Plan Local d'Urbanisme intercommunal

**Déclaration de projet n° 2 emportant
mise en compatibilité du PLUi**

**Réponse à l'avis MRAe n° NA-2026-018276/A PP
du 10 juillet 2026**

Plan de localisation des projets

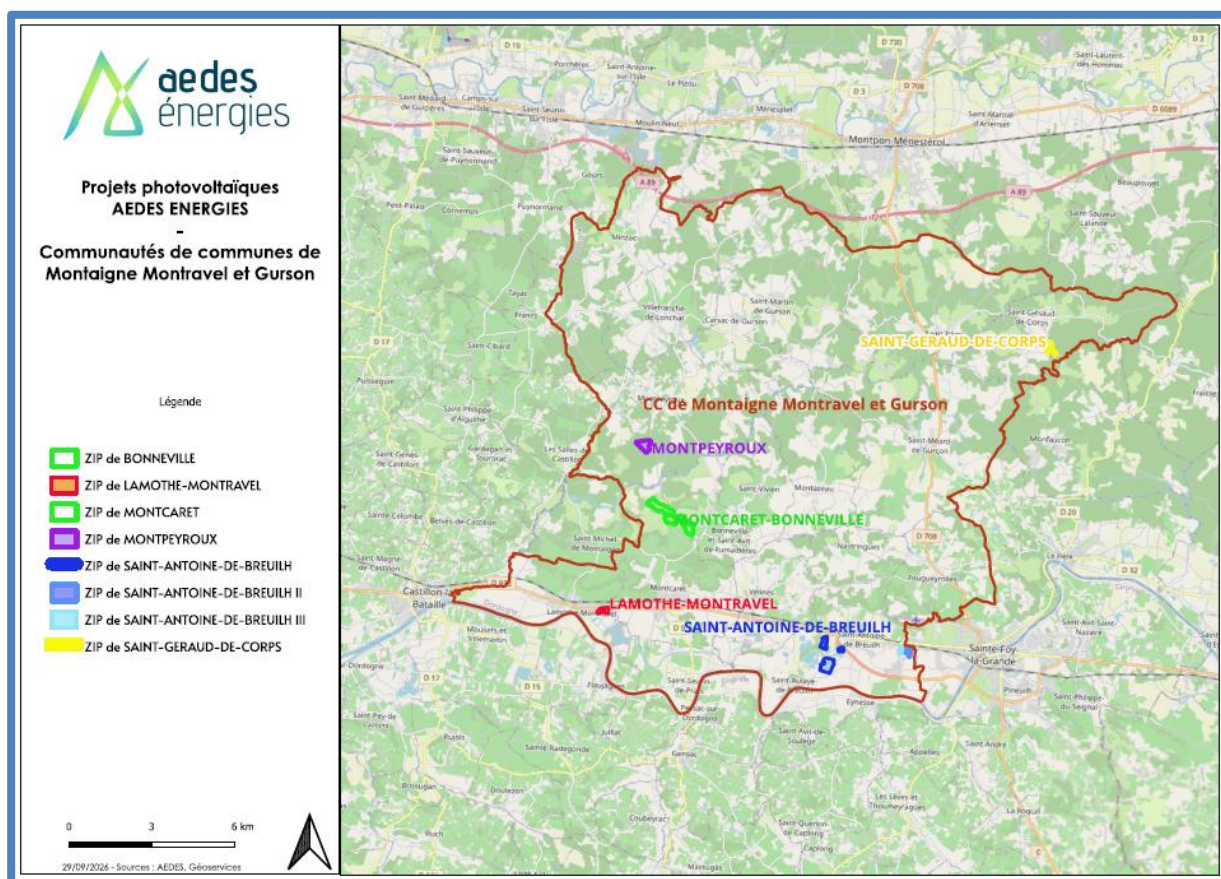
La MRAe demande que l'ensemble des projets en cours sur le territoire de la communauté de communes Montaigne, Montravel et Gurson soit présenté et localisé dans le dossier. Cette présentation doit permettre d'apprécier la stratégie de la communauté de communes en matière de développement des énergies renouvelables.

→ Le territoire ne compte actuellement aucune installation photovoltaïque (hors toitures) produisant effectivement de l'énergie renouvelable. Plusieurs projets sont toutefois en cours d'étude ou de développement, principalement portés par AEDES Énergie.

À ce jour, **sept projets de parcs photovoltaïques sont ainsi identifiés sur le territoire**¹. Ils présentent des caractéristiques et des modalités d'exploitation différentes, certains relevant de projets agrivoltaïques compatibles avec une activité agricole, tandis que d'autres correspondent à des installations photovoltaïques conventionnelles.

→ Ces informations seront ajoutées au rapport de présentation.

F. Prise en compte des enjeux liés à l'eau

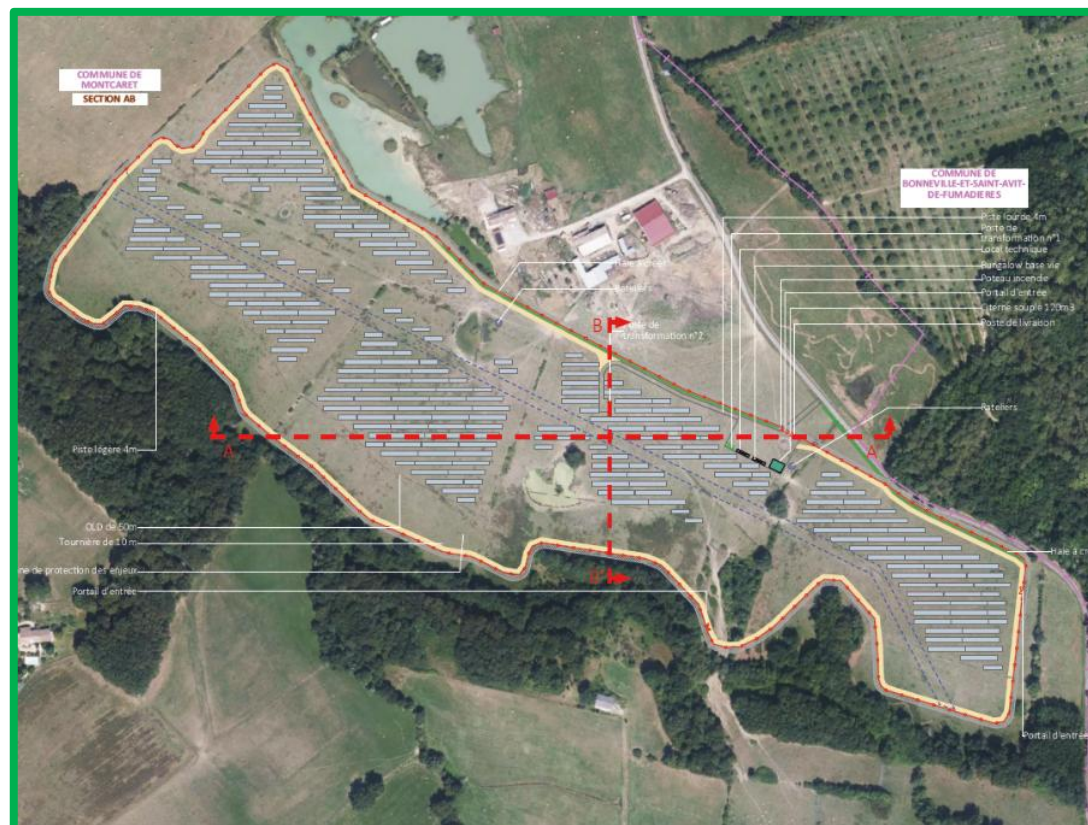
La MRAe alerte sur le fait que **l'aire d'étude est incluse dans le périmètre de protection éloignée d'un captage d'eau destinée à l'alimentation en eau potable** exploité par Suez Eau France pour le compte du SIAEP de Vélines et régi par l'arrêté préfectoral du 23 mars 2018. Celui-ci prévoit que tout ouvrage réalisé dans l'aquifère de l'Éocène au sein de ce périmètre fasse l'objet d'un pompage d'essai de longue durée (72 heures), assorti d'un suivi du rabattement au niveau du forage, ainsi que d'une modélisation des incidences des nouveaux prélèvements sur la nappe de l'Éocène, dont les résultats doivent être soumis à l'avis d'un hydrogéologue agréé.

→ S'agissant d'un projet photovoltaïque au sol, aucun prélèvement d'eau superficielle ou souterraine ni rejet d'eaux ne sera induit par le projet. En conséquence, aucun ouvrage ne sera réalisé dans l'aquifère Eocène et ces prescriptions ne concernent aucunement le projet envisagé.
